## 第20回, 第21回 安全性検討会 説明資料の修正について

第22回安全性検討会資料

新規制基準適合性審査申請

-格納容器破損防止

## 推定手順と優先順位

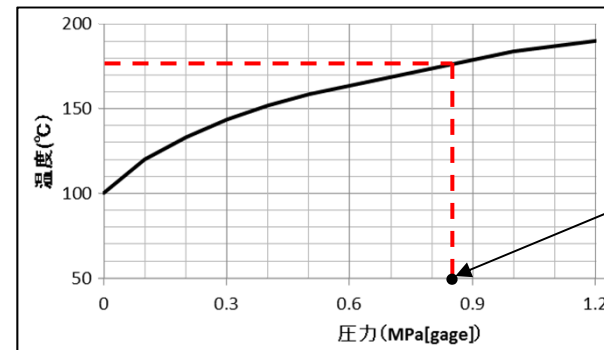
- フィルタベントの実施判断に使用する圧力計に不具合があった場合等、圧力以外によるベント判断基準について説明すること。【長谷川副座長，岩崎委員】

■計器の故障等により、圧力抑制室圧力の計測が困難となった場合には、「推定手順と優先順位」に示す I ~ IV の順で代替パラメータにより圧力抑制室圧力を推定する。

●D/WとS/Cは、ベント管を介して均圧されるため、両者の圧力は同様の挙動を示す。  
※2: D/W圧力の誤差: ±0.006MPa

●原子炉格納容器内が飽和状態であれば、飽和温度/圧力の関係(下図)を利用して、S/C内空気温度又はD/W温度による推定が可能。  
●S/C内空気温度の誤差±3.1℃、D/W温度の誤差±2.7℃を考慮した上で推定。(例えば、飽和温度が約178℃の場合、下図よりS/C圧力は0.854MPaとなるが、S/C内空気温度の誤差±3.1℃を圧力換算し、0.854±0.07MPaとして推定)

### 【格納容器圧力変化の比較】

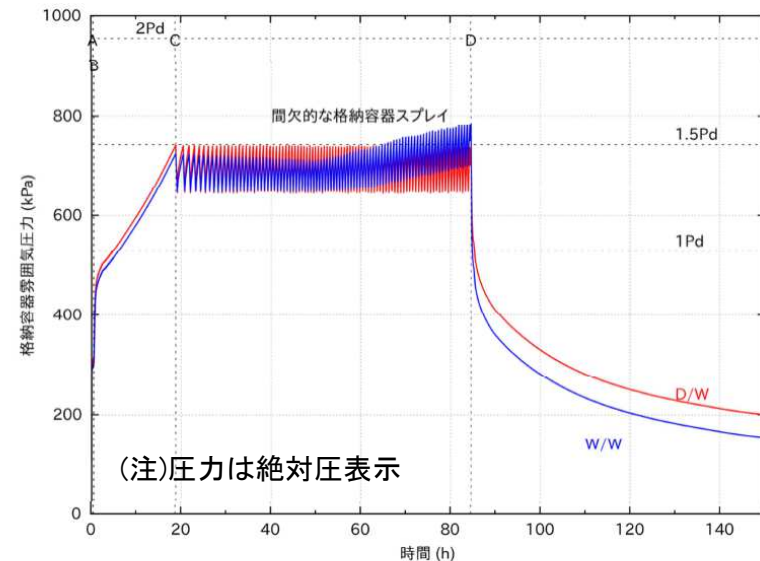
- 格納容器の破損防止の有効性評価で使用している解析コードMAAPによる解析結果と、原子力規制委員会が所有する解析コードMELCORによる解析結果が同様の傾向であることを示して欲しい。

- 格納容器圧力は概ね同等な変化
- 事故後初期の格納容器圧力上昇速度はMELCORの方が大
  - 炉心から発生する水素発生量の相違に起因(前述)
- 格納容器ベント時の減圧挙動も同等な変化

# 1. 福島第一2号炉の調査結果及びPULiMS実験結果から得られた知見

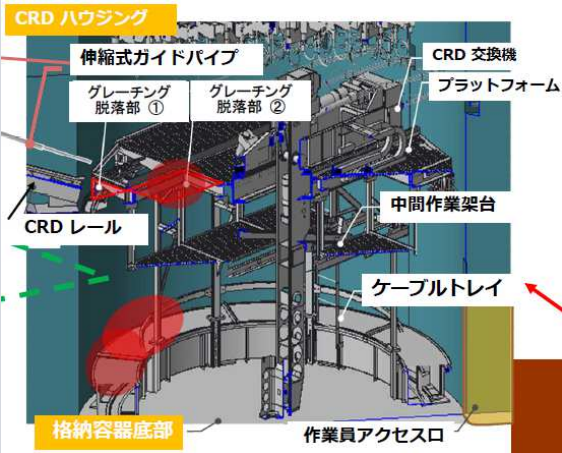
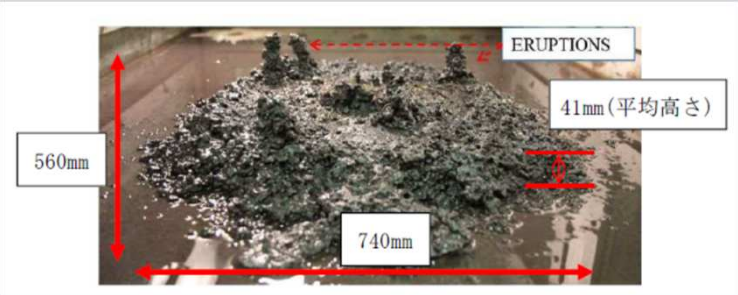
- MCCIに係る評価の妥当性について、堆積形状のバリエーションをどのような理由で想定したのか説明すること。【長谷川副座長】

- 有効性評価のベースケースにおいては、溶融炉心が压力容器下部中心位置から全量落下し、格納容器下部全面に均一に堆積することを想定して評価を行っている(No.1)。
- 溶融炉心の拡がりに関する実験であるPULiMS実験結果<sup>[1]</sup>を考慮し、円錐状に堆積した場合の形状を想定した(No.2)。ただし、崩壊熱を発生する溶融炉心では、堆積した粒子状の溶融炉心内の継続的沸騰によるセルフレベルング効果により、時間と共に堆積厚さが均一化することが考えられる<sup>[2]</sup>ことから均一化する途中の形状を想定した(No.3, 4)。
- 福島第一2号炉の調査結果から偏心位置での落下を考慮した場合、壁側にデブリが高く堆積することが考えられるため、壁側を頂点として円柱を斜めに切った形状の堆積を想定した(No.5)。
- 仮に溶融炉心の拡がりが抑えられた場合、溶融炉心上面の水との伝熱面積は小さくなるものの、側面と水との伝熱に期待できるようになることから、その影響を評価するため、拡がりが抑制された形状を想定した(No.6)。

図1 代表的な炉心溶融進展挙動<sup>[1]</sup>

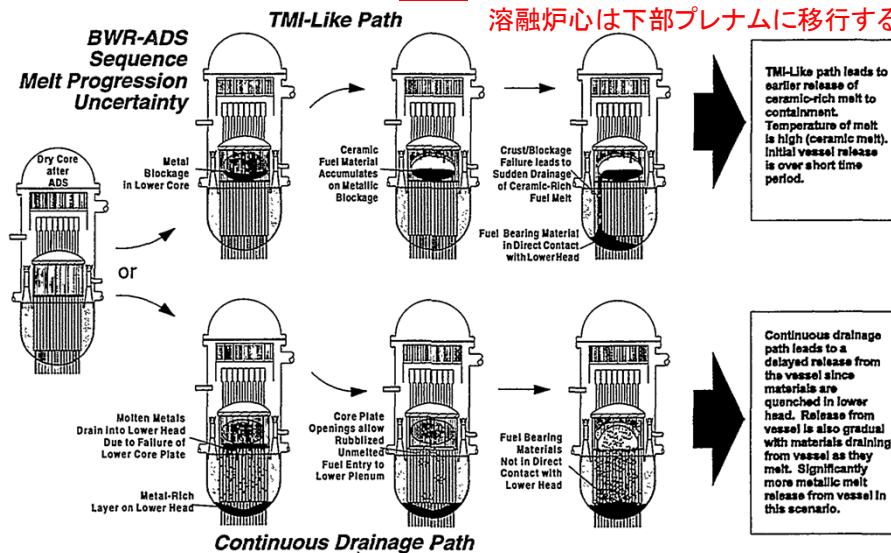
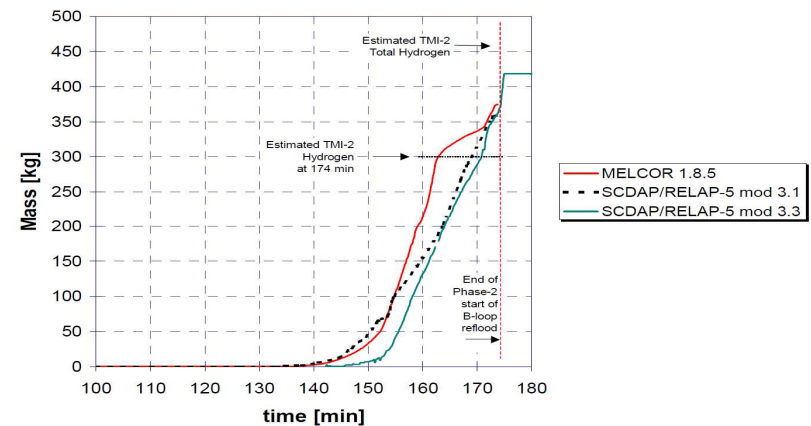
ページ数	ご指摘内容	修正内容
P6 P19	MELCORとMAAPでTMIの知見をそれぞれどのように反映しているのか、TMIの知見の捉え方の差異について説明を付け加えて頂きたい（長谷川副座長）	P6にて、MAAPのみに対してTMI知見の取り込みの記載をしていたが、MAAP、MELCORの両方に対してTMI知見の取り込みについて整理し、P19に参考資料として追加
P9 P20,21	MAAPとMELCORの水素発生量の差異について、感度解析を実施して「影響が小さいことを確認した」という事だが、定性的にではなくもう少し丁寧に説明して欲しい（岩崎委員）	MAAPに関して、MELCORと同様に炉心損傷後にも蒸気が炉心部に供給されると仮定した場合の感度解析結果詳細を追記  参考資料として炉心損傷後も炉心に蒸気が供給されると仮定した場合の評価に係る説明資料を追加

- BWRにおいて、注水が喪失した場合の代表的な炉心溶融進展の挙動として図1の通り、TMI型と連続ドレン型がある<sup>[1]</sup>。MAAPではスリーマイルアイランド原子力発電所事故(TMI事故)のように炉内で溶融プールが形成されるTMI型をモデル化しており、炉心溶融後は流路閉塞が生じる。MELCORでは米国サンディア国立研究所で行われたXR2-1試験のように溶融プールは形成されず、溶融炉心が連続的に下部プレナムに移行する連続ドレン型をモデル化しており、炉心溶融後も流路は閉塞しない。
- MELCORにおいて、TMI事故のベンチマーク解析を実施している。MELCORにおける水素発生量は図2に示す通り、約375kgとなっており、TMI事故における水素発生量の推定値である約300kgより高く評価している。よって、MELCORでは、TMI事故のような炉心溶融事象進展をモデル化していないが、水素発生量の観点において、保守的に評価できていることを確認している。<sup>[2]</sup>
